**Auvergne-Rhône-Alpes**

**Avis délibéré de la mission régionale  
d'autorité environnementale Auvergne-Rhône-Alpes  
relatif au projet de centrale photovoltaïque  
présenté par la société Green Energy 3000 GmbH  
sur la commune de Chevagnes  
(département de l'Allier)**

**Avis n° 2019-ARA-AP-911**

Illustration 1: Plan du projet – aménagement retenu (source : dossier)

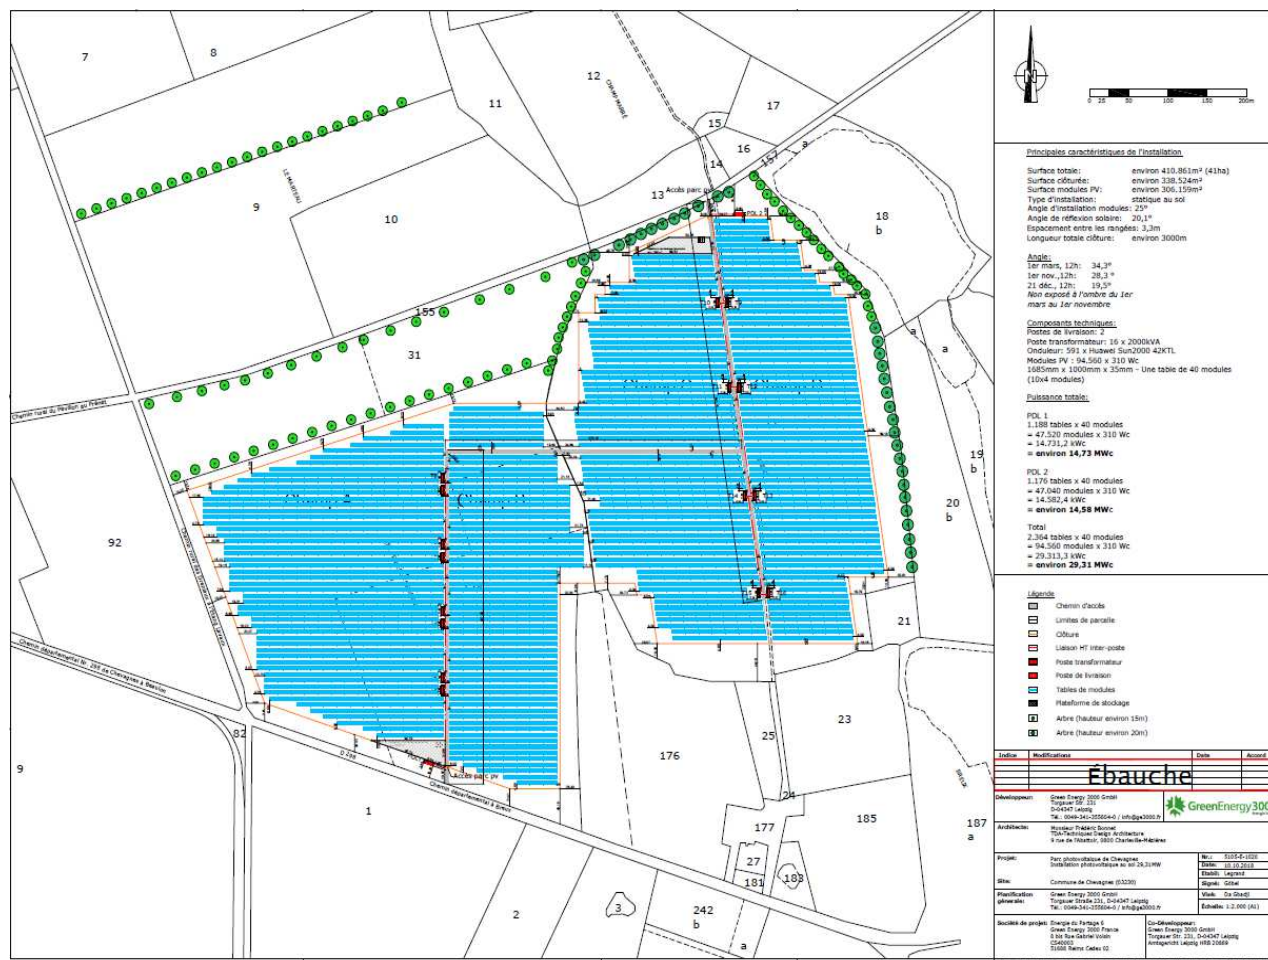
Le dossier mentionne le besoin de raccordement du parc au réseau électrique national via un poste source. Ni la localisation de ce poste, ni ses caractéristiques, ni le tracé du raccordement électrique du parc à ce poste ne sont fournis. Ces éléments sont pourtant indissociables du projet de création du parc photovoltaïque, celui ne pouvant être fonctionnel sans ce raccordement. L'Autorité environnementale revient sur ce point au paragraphe 2.1 du présent avis.

**L'Autorité environnementale recommande de compléter l'étude d'impact par une présentation des caractéristiques du raccordement du parc au réseau électrique public (ligne et poste) y compris de ses effets potentiels sur le poste source (travaux éventuels), d'évaluer ses incidences et de prévoir les mesures d'évitement, de réduction et de compensation adaptées. Elle rappelle que, le cas échéant, l'étude d'impact devra être ensuite actualisée lorsque les incidences auront pu être complètement identifiées et appréciées.**

Illustration 2: Calendrier d'intervention préconisé (source : dossier)

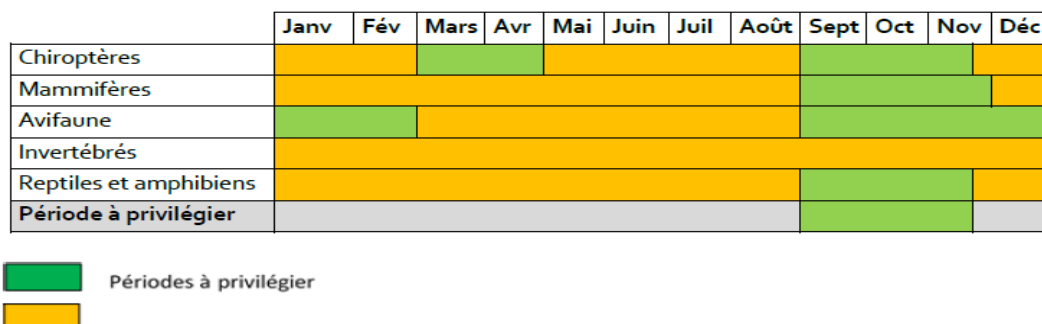
Cependant, le dossier précise (page 265 de l'étude d'impact) que le calendrier est susceptible de ne pas

être respecté<sup>18</sup>. Ces informations ne permettent donc pas d'être assuré de la mise en œuvre de cette mesure de réduction majeure et donc de la prise en compte effective de l'environnement par le maître d'ouvrage et le projet. D'autant plus que les conclusions des études d'incidences Natura 2000 s'appuient tout particulièrement sur la mise en œuvre de cette mesure et que le caractère négligeable des impacts résiduels du projet sur ces espèces (et à la nécessité éventuelle d'une dérogation en application de la réglementation sur les espèces protégées) tient au respect strict de celle-ci.

**L'autorité environnementale recommande que le maître d'ouvrage s'engage à respecter strictement le calendrier de travaux présenté (septembre-mi-novembre) et présente les mesures d'évitement, de réduction et si nécessaire de compensation consécutives à la mise à jour des inventaires faune-flore et aux analyses complémentaires pour l'identification des zones humides, précédemment recommandés dans le présent avis.**
